INA SERVICE INFO

Wechsel auf elastischen Keilrippenriemen

Spannrolle 531 0503 10 wird nicht mehr benötigt

Motor: F1AE

Bild 1: Nebenaggregatetrieb bis Motornummer 0113089 mit Spannrolle

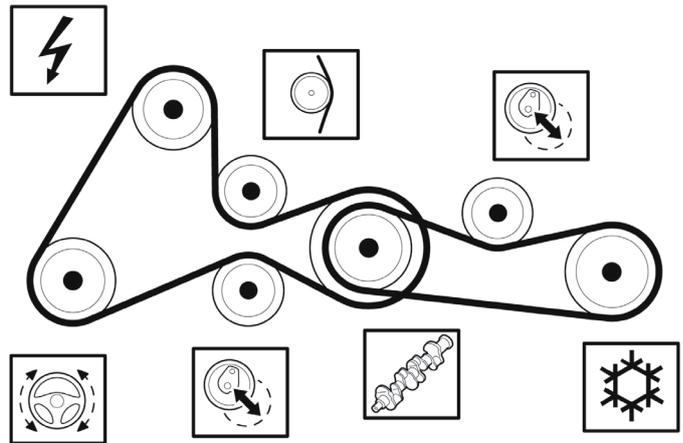
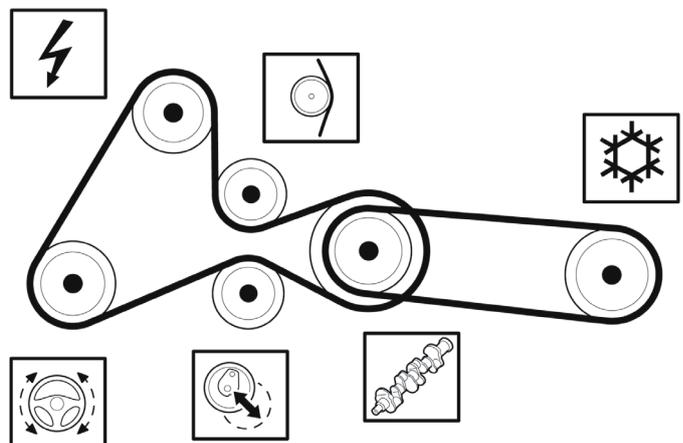
Im Nebenaggregatetrieb für den Klimakompressor verwenden die genannten Fahrzeughersteller ab Motornummer 0113090 einen elastischen Keilrippenriemen. Dadurch entfällt die bisher für den herkömmlichen Keilrippenriemen benötigte Spannrolle.

Die Motoren bis Motornummer 0113089 können im Zuge der Wartung ebenfalls auf den elastischen Keilrippenriemen FB4EPK903 umgerüstet werden. Auch hier wird dann keine Spannrolle mehr benötigt.

Der elastische Keilrippenriemen erfüllt uneingeschränkt alle technischen Anforderungen und kann bedenkenlos auch bei den Motoren bis Motornummer 0113089 montiert werden. Bei der Umrüstung auf einen elastischen Keilrippenriemen darf unter keinen Umständen eine Spannrolle montiert werden!
